Семьдесят четвертая сессия

**Правила № 51 ООН (шум, производимый
транспортными средствами категорий М и N)**

Предложение по дополнению 7 к поправкам серии 03 к Правилам № 51 ООН

**Представлено неофициальной рабочей группой по неточностям
в измерениях***

Температура трека vs. температура воздуха

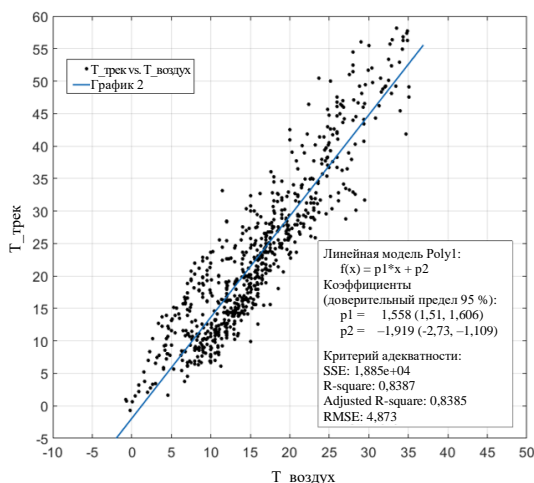
11. В этом пункте уточняется температурный диапазон для испытаний на открытом воздухе. Введены новые требования к температуре дорожной поверхности. В настоящее время обсуждается вопрос о том, чтобы установить максимальную температуру на уровне 50 °C, — т. е. привести ее в соответствие с Правилами № 117 ООН, — либо по практическим соображениям расширить этот диапазон до 60 °C. Есть данные, что температура поверхности в 60 °C фактически коррелирует с установленной максимальной температурой воздуха в 40 °C.

12. Звук, производимый при качении, корректируется по исходной температуре. Таким образом, температурный диапазон становится не столь критичным по сравнению с ситуацией на сегодняшний день.

Измерения проводят при температуре окружающего воздуха в пределах от 5°C до 40°C и при температуре испытательной поверхности в пределах от 5°C до 60°C .
